Informe Técnico Nro. GADDMQ-IMP-DEPP-2022-0155-IT

Asunto: Inspección a edificio de nueva reserva de bienes culturales del Ministerio de Cultura y Patrimonio y seguimiento a los procesos movilización de la Reserva de arte colonial y republicano y Reserva de arte moderno y contemporáneo.

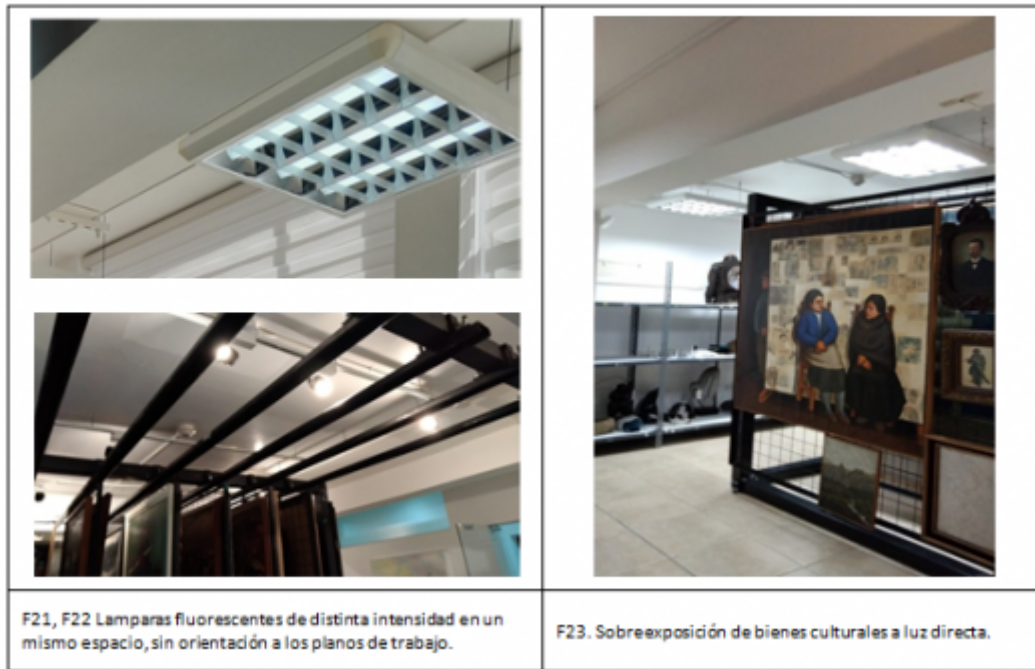
- La iluminación revisada en la inspección del 6 de junio de 2022, no cumple con la funcionalidad requerida para las reservas de bienes culturales. Las actuales lámparas se encuentran distribuidas sin un orden para iluminar los planos de trabajo, lo cual dificulta la posibilidad del trabajo cotidiano de la reserva (mantenimiento, manipulación e investigación). En las salas destinadas para reservas el sistema de encendido es manual, lo cual sobreexpone a luz directa a los bienes, al dejar encendida la iluminación puede generarse afectaciones fotoquímicos en las superficies de los bienes culturales. Los responsables de la reserva deberán prever un sistema de iluminación adecuada en función de los bienes culturales de las colecciones resguardadas en la reserva.

- Los niveles de iluminación de tipo natural y artificial registrados con los sensores del *data loggers*, determinan en distintas horas niveles mayores al estándar para pinturas óleos, acrílicos, colores naturales que corresponde hasta 150 *lux* (INPC, 2011, p. 38). Es necesario evaluar los niveles de luz natural y artificial de los espacios y prever los elementos que ayuden a mantener condiciones estándar para el almacenamiento de este tipo de bienes.

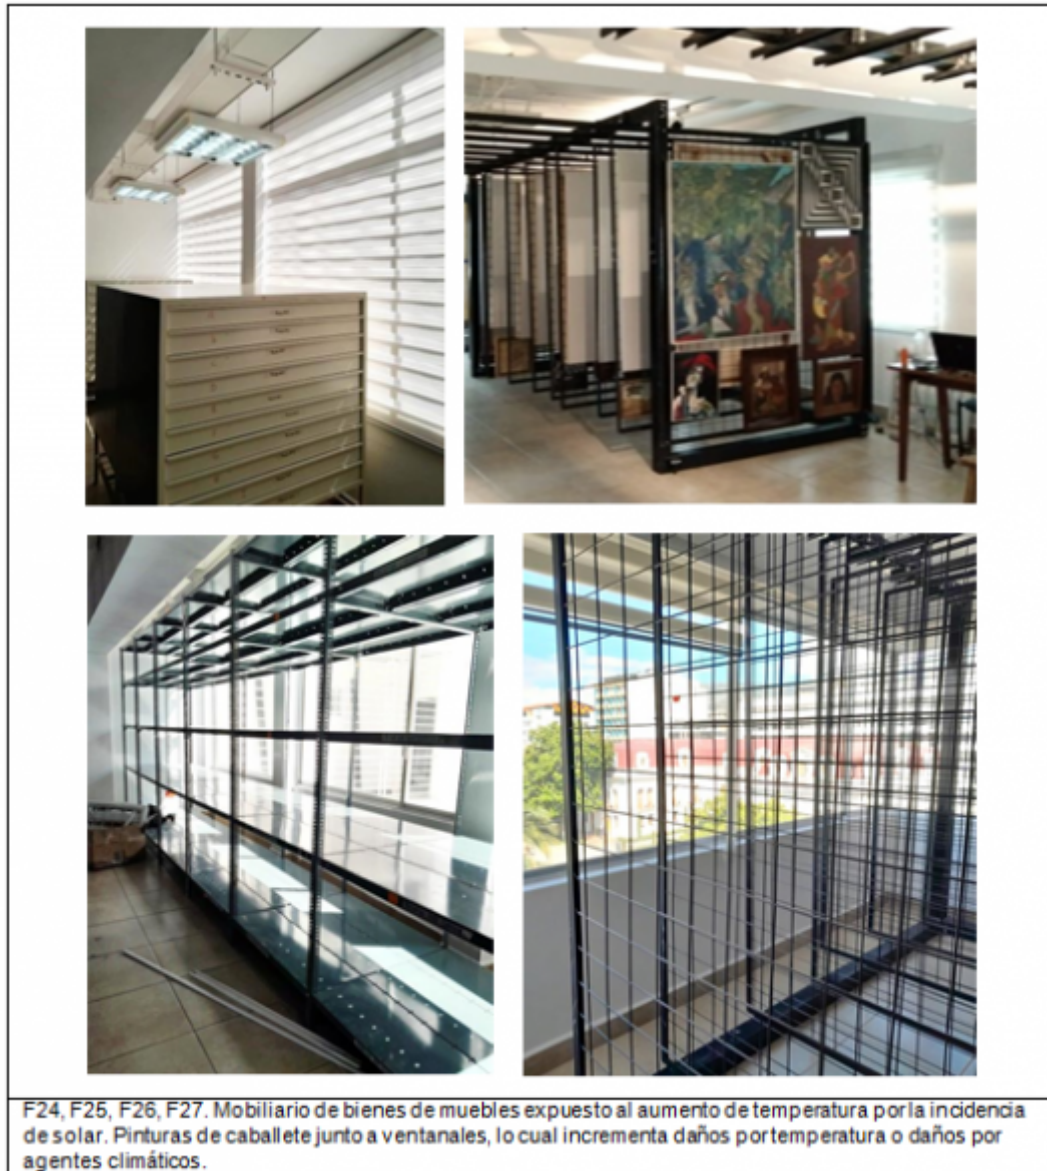
- Los espacios asignados como reserva de arte moderno y contemporáneo y reserva de arte colonial y republicano cuentan con extintores con polvo químico como medio para mitigar incendios. Los extintores de los pisos 3, 4 y 5 se encuentran próximos a caducarse. El polvo químico seco – PQS, de los extintores debido al fosfato monoamónico (del que generalmente están compuestos), a las temperaturas de

combustión se funde originando una sustancia pegajosa que se adhiere a la superficie de los sólidos, lo cual puede generar afectaciones a los bienes culturales. El sistema contra incendios implementado en el edificio no es el adecuado para reservas de bienes muebles patrimoniales, por lo que se debe dotar de un sistema para mitigar incendios acorde a los parámetros técnicos. Se recomienda el uso de extintores de Halotrón, que es un agente gaseoso limpio y no conductor, tiene un menor impacto ambiental y no deja residuos, diseñado para su uso en incendios de la Clase A, B, y C, aplicado para materiales frágiles y sensibles a productos químicos. Los extintores de PQS deberán ser recargados e instalados en los lugares que no estén destinados con reservas
